前回の委員からの意見に関する説明 (PTS評価におけるクラッド関係について)

2023年3月24日

○加圧熱衝撃評価におけるクラッドの考慮について

図1 PTS状態遷移曲線の算出過程

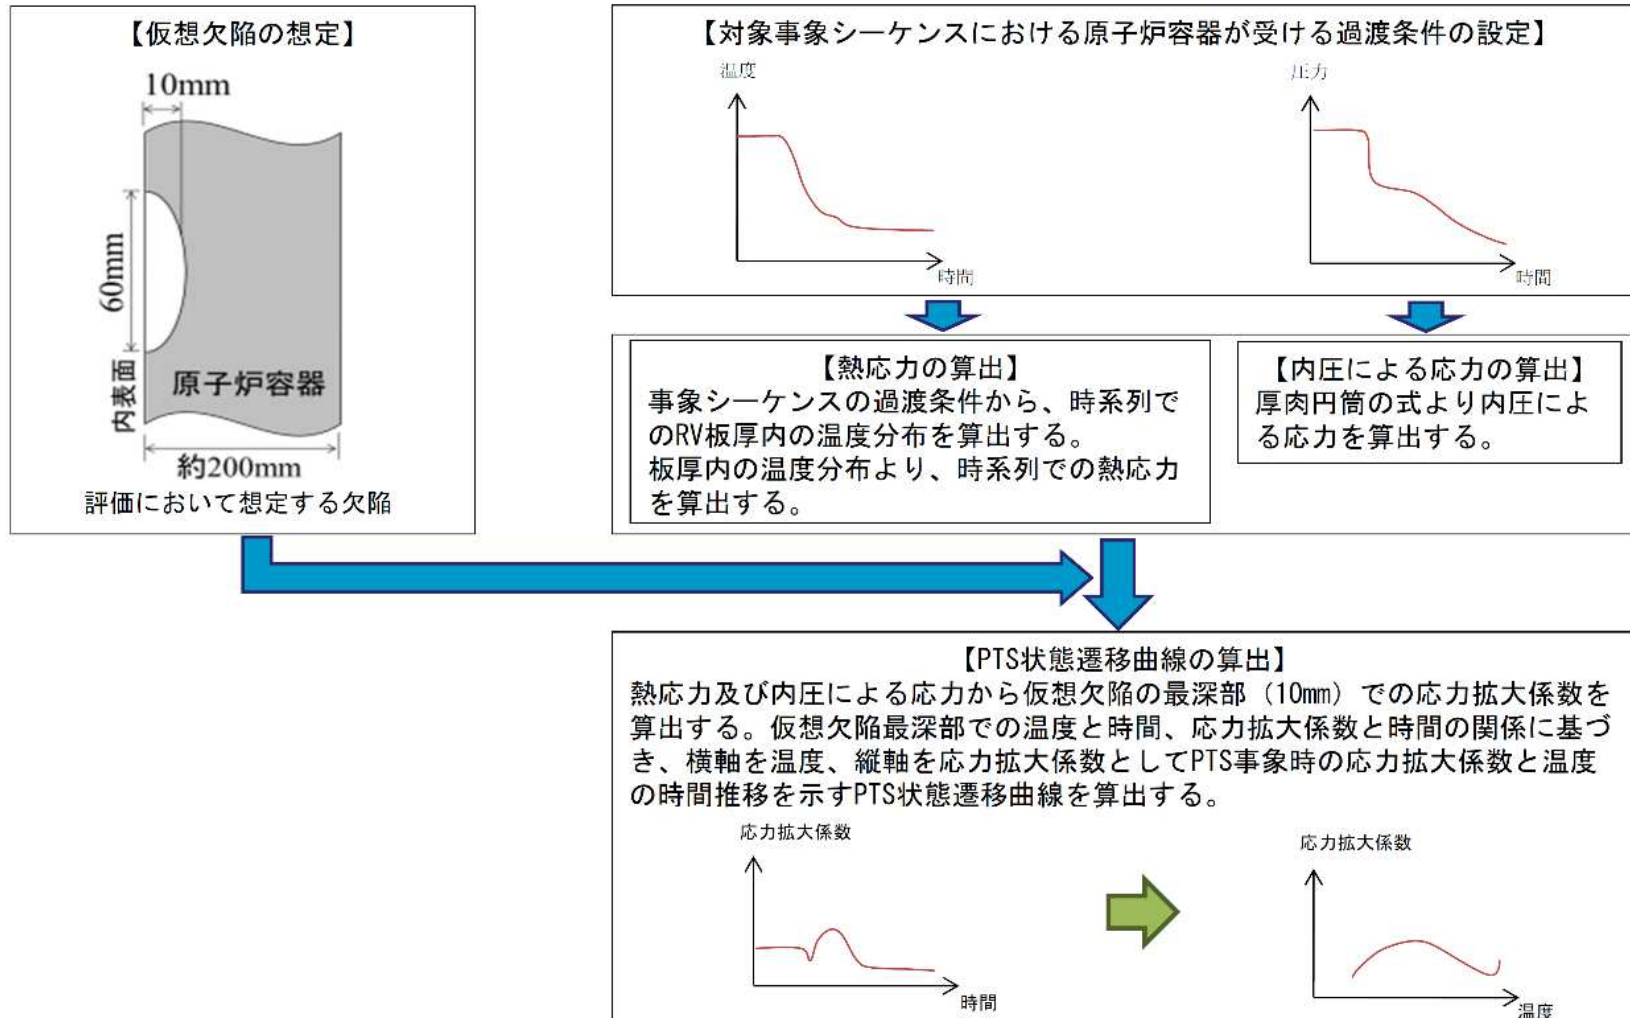
JEAC4206-2007は、クラッドの考慮に関する具体的な記載はないが、クラッドを考慮するかどうかは本規格のユーザーが適切に判断すべき事項と考えており、PTS評価における応力拡大係数（PTS状態遷移曲線）の算出過程において、クラッドの考慮を一律に禁止するものではないと考えている。また、本規格を規定している日本電気協会からも同様の見解を得ている。

そのため、川内1, 2号炉のPTS評価における熱伝導解析では、実機に施工しているクラッドを考慮し、実態に即した解析を実施している。ただし、応力評価においては、クラッドが強度部材ではないことから、クラッドは考慮していない。また、応力拡大係数の算出においても、クラッドはき裂の開口を抑制する効果がある程度期待できるものの、無視している。

これらのことから、PTS評価の熱伝導解析において、特別点検等で健全性を確認しているクラッドを考慮することは問題ないものと考えている。
